泊発電所3号炉

基準津波に関するコメント回答

(地震に伴う津波と地震以外の要因に伴う津波の組合せ)

令和4年9月12日
北海道電力株式会社

「5. 地震に伴う津波と地震以外の要因に伴う津波の組合せ」(3/8) 変更前の検討方針

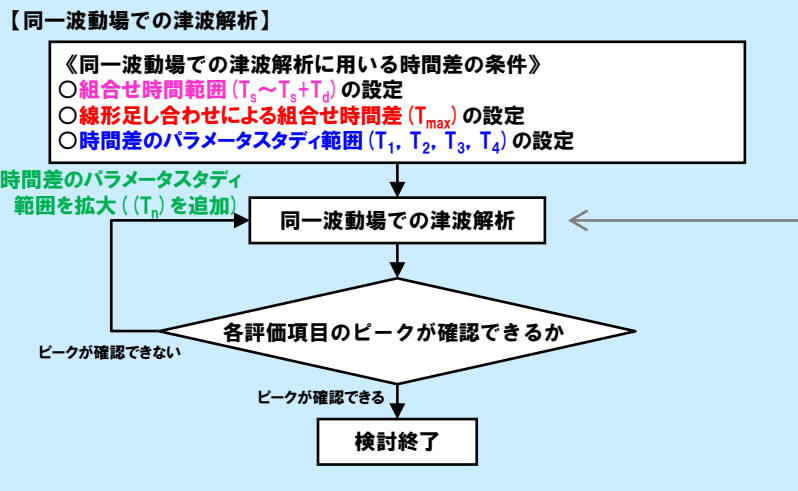
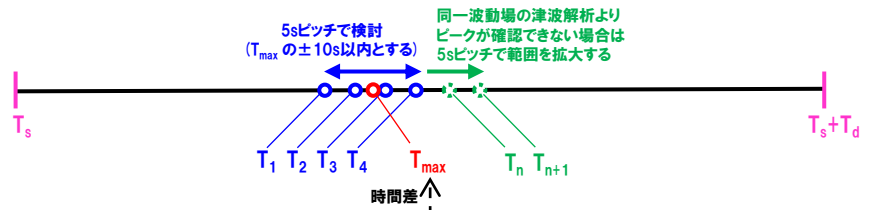
- 令和4年7月1日審査会合において、 T_{max} の算出対象地点に関する検討方針を説明している。
- 上記の検討方針に基づく検討結果では、地形モデルによっては T_{max} が算出できない場合があることから、検討方針を変更した。
※変更前の検討方針はP7参照、変更後の検討方針はP12参照。

「5. 地震に伴う津波と地震以外の要因に伴う津波の組合せ」(6/8) T_{max} が算出できない理由

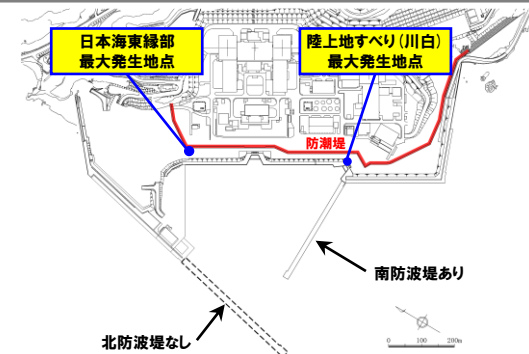
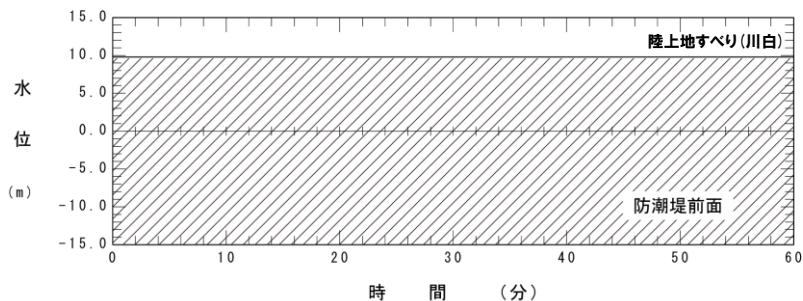
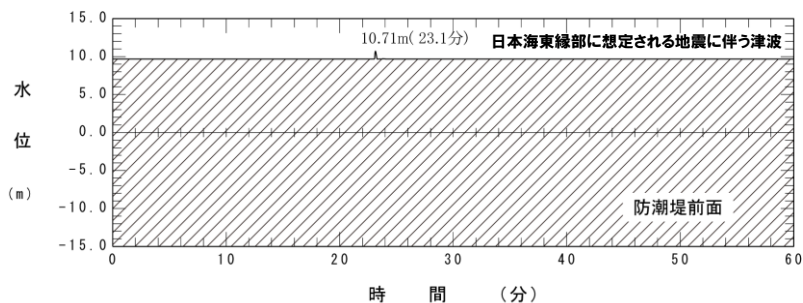
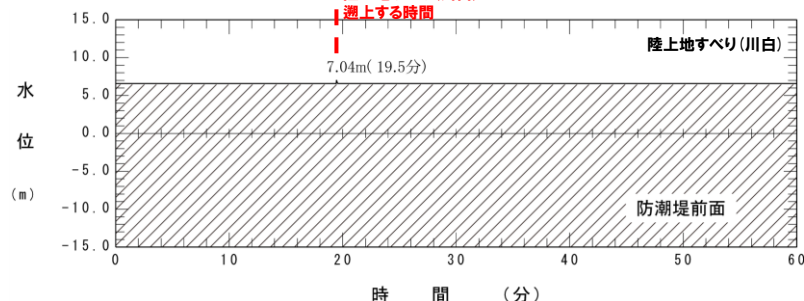
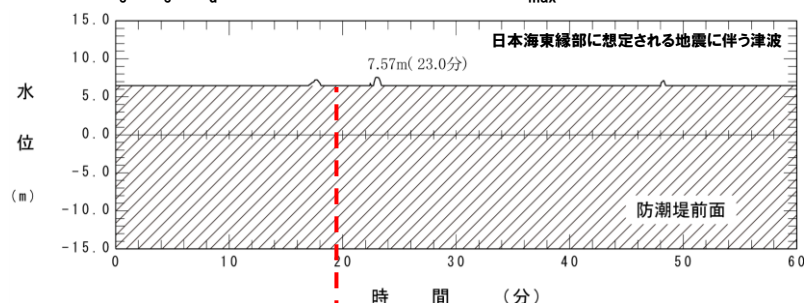
- 最大発生地点における日本海東縁部に想定される地震に伴う津波と陸上地すべり(川白)の水位時刻歴波形を確認した。
- T_{max} を算出できない理由は、下表に記載のとおりである。

○陸上地すべり(川白)が遡上しないため、 T_{max} を算出できない。

○日本海東縁部に想定される地震に伴う津波の遡上する時間と、陸上地すべり(川白)の遡上する時間が、 $T_s \sim T_s + T_d$ の範囲よりも離れているため、 T_{max} を算出できない。

「5. 地震に伴う津波と地震以外の要因に伴う津波の組合せ」(7/8) 同一波動場での津波解析の検討イメージ図

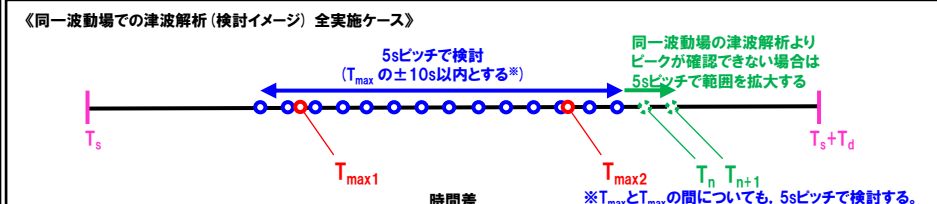
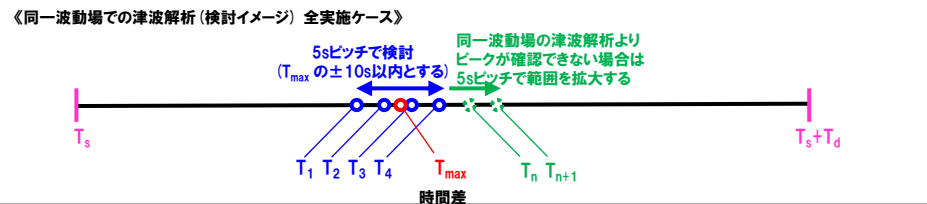
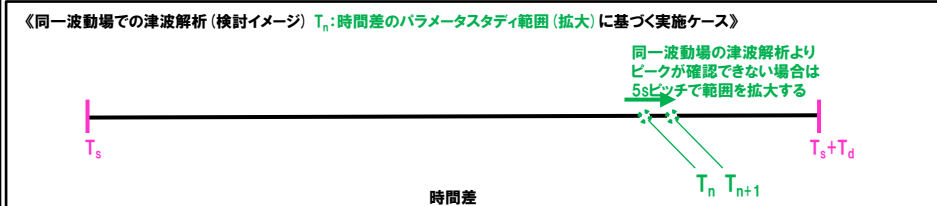
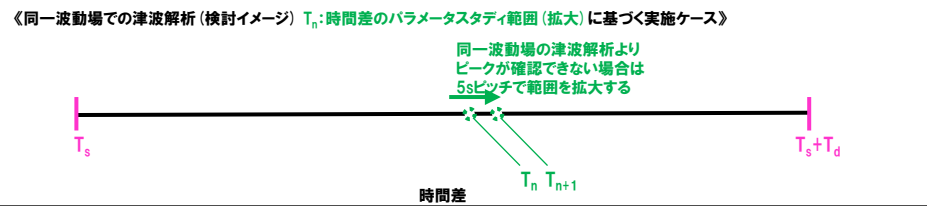
- 同一波動場での津波解析の検討イメージ図について、複数の T_{max} が算出される場合のイメージ図に変更した。
- なお、時間差のパラメータスタディ範囲に基づく実施ケース(T_p)として、 T_{max} と T_{max} の間についても、5sピッチで検討する。

○なお、時間差のパラメータスタディ範囲に基づく実施ケース(T_p)として、 T_{max} と T_{max} の間についても、5sピッチで検討する。
